**Avis
sur le projet d'une centrale photovoltaïque au sol sur la
commune de Tréville (Aude)**

N°Saisine : 2024-013702

Avis émis le 18/10/2024

Figure 2: Plan de masse du projet (extrait de l'étude d'impact)

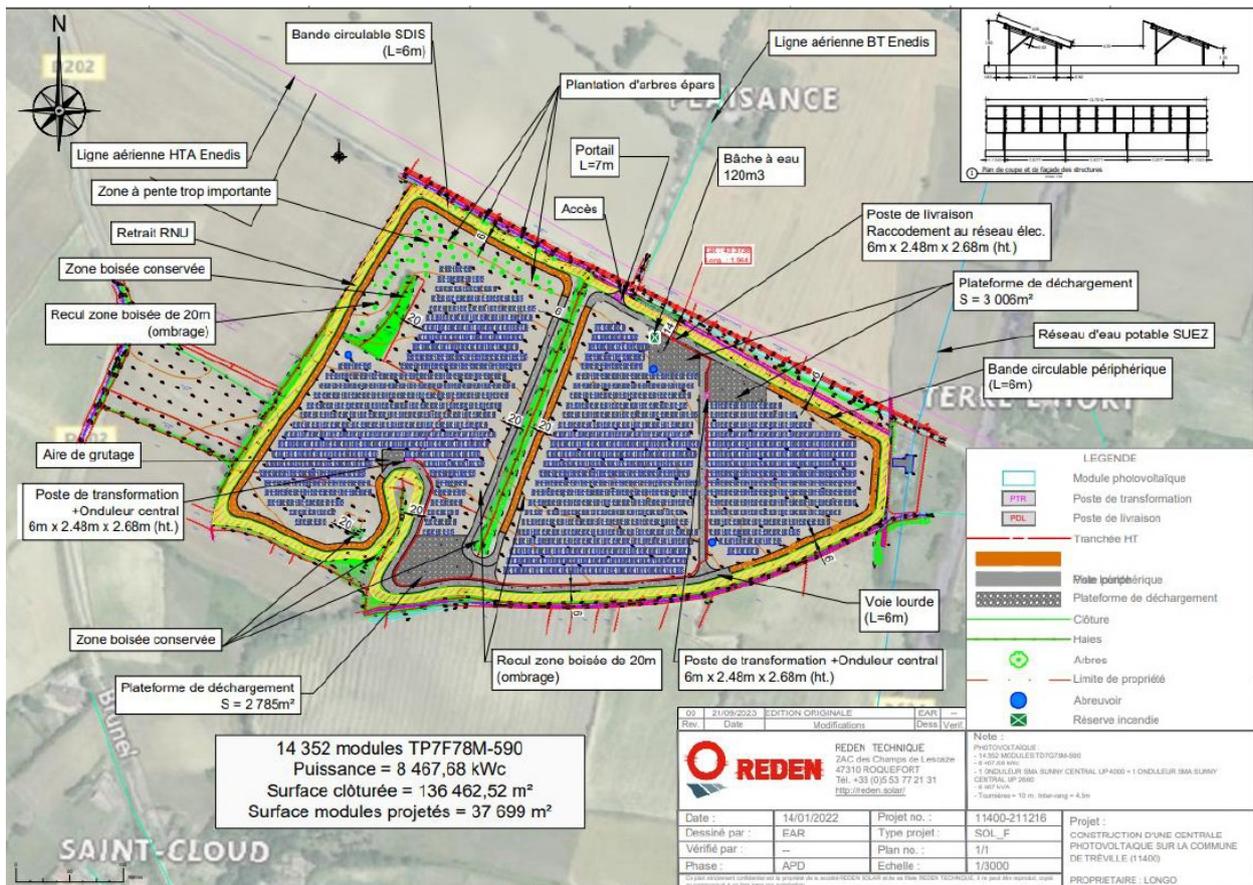
La MRAe recommande de compléter les mesures d'évitement et de réduction, notamment sur les éléments boisés, les milieux semi-fermés et les plantes messicoles, en revoyant le plan de masse afin de conserver leur fonctionnalité pour les espèces floristiques et faunistiques à enjeu sur le secteur.

La MRAe recommande de proposer une clôture plus rectiligne au Sud-Ouest du projet afin d'éviter l'effet piège écologique pour la faune.

Figure 3: L'évaluation des enjeux écologiques du site d'implantation (extrait de l'étude d'impact p154)

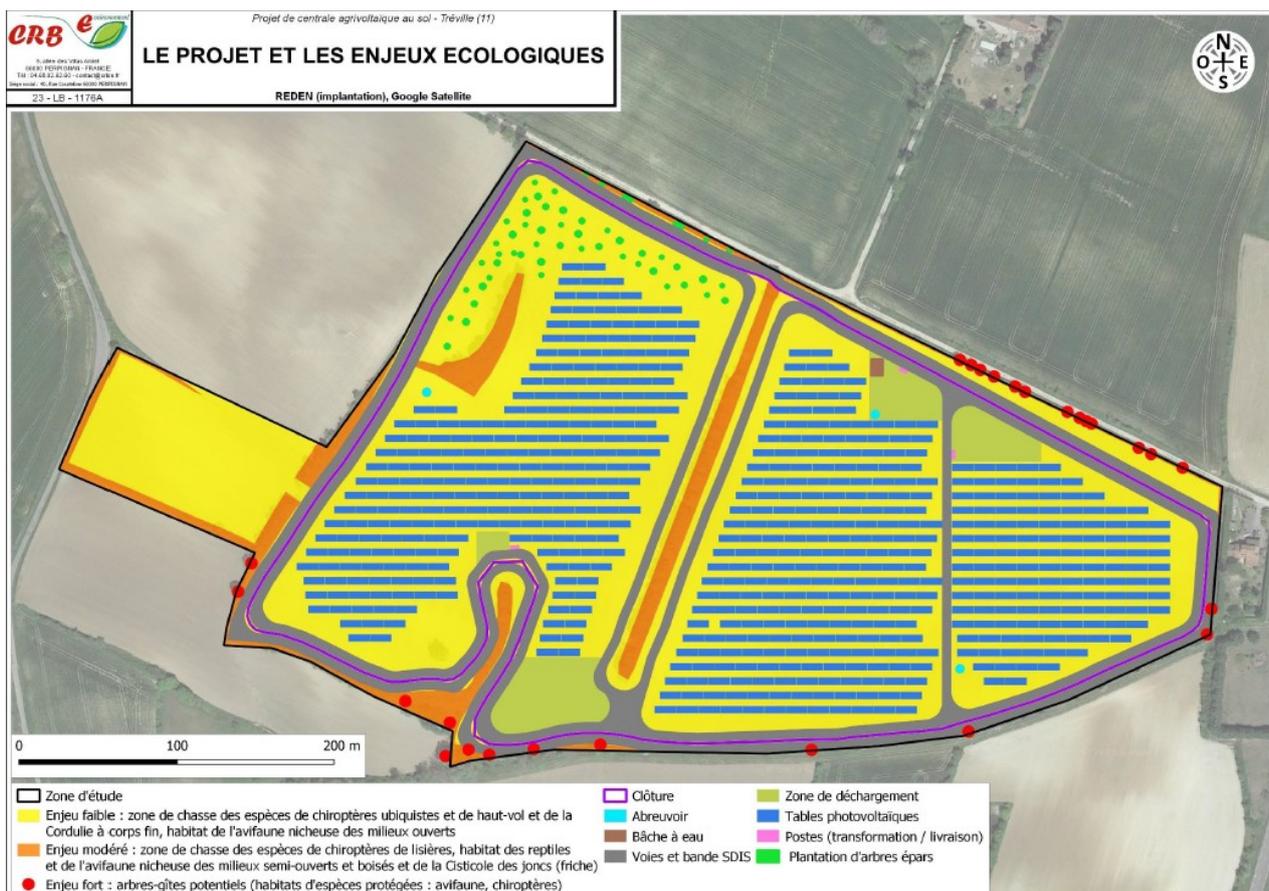
La synthèse des enjeux écologiques croisés avec l'implantation du projet n'est pas cohérente avec les enjeux évalués dans le texte (cf. carte p154). Ces incohérences sont à lever afin de favoriser une meilleure compréhension des enjeux du secteur et des impacts potentiels du projet. Au final, la carte présente les zones de cultures comme un enjeu faible, la friche, les alignements d'arbres et les haies comme un enjeu modéré et les arbres-gîtes comme un enjeu fort.

Figure 5: Plantations proposées (extrait de l'étude d'impact)

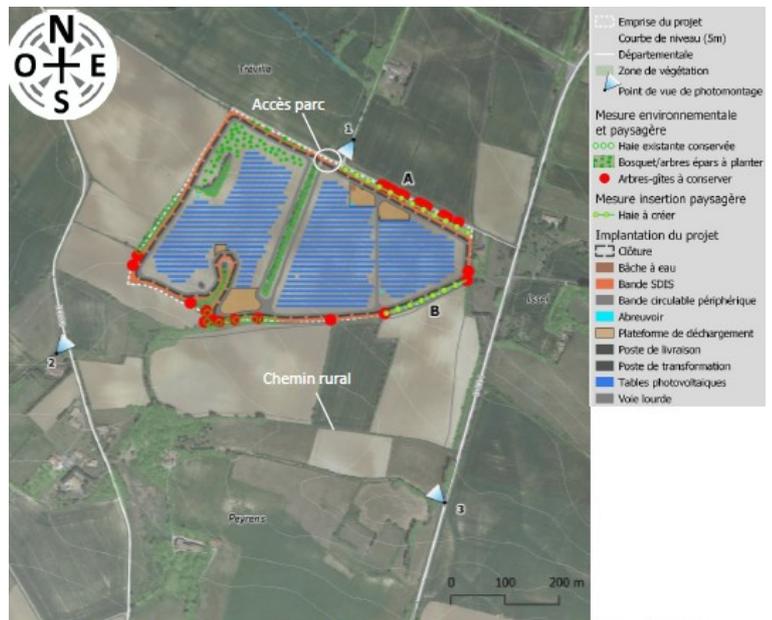
Des mesures d'insertion paysagère sont proposées, dont une plantation de haie au nord pour renforcer le linéaire actuellement identifié par quelques arbres, ainsi qu'au sud-est sur un plus petit linéaire. L'étude d'impact indique également la plantation d'arbres épars au nord-ouest de la zone d'implantation. Ces mesures ne sont pas reprises dans la carte synthétique des mesures (p. 201). Les essences choisies seraient des essences persistantes adaptées au climat méditerranéen (Chêne vert notamment). L'étude d'impact n'apporte pas de photomontages après application des mesures paysagères, notamment sur les visibilitées les plus fortes identifiées. Aucune mesure n'est apportée concernant l'habitation en bordure de parc côté est. Compte tenu de la topographie du site, ces mesures semblent insuffisantes pour limiter les impacts paysagers notamment depuis le village de Peyrens et depuis les chemins au nord de la commune. Des évitements géographiques d'implantation auraient dû être proposés compte tenu de l'emprise importante du parc dans un paysage très ouvert et rural.

La MRAe recommande de compléter et renforcer la séquence éviter réduire compenser sur l'intégration paysagère du projet, notamment vis-à-vis des incidences fortes identifiées. La plantation de haies, dont la longueur de linéaire doit être précisée, doit aussi favoriser les essences nectarifères et fructifères et être associée à un remplacement systématique des individus morts.
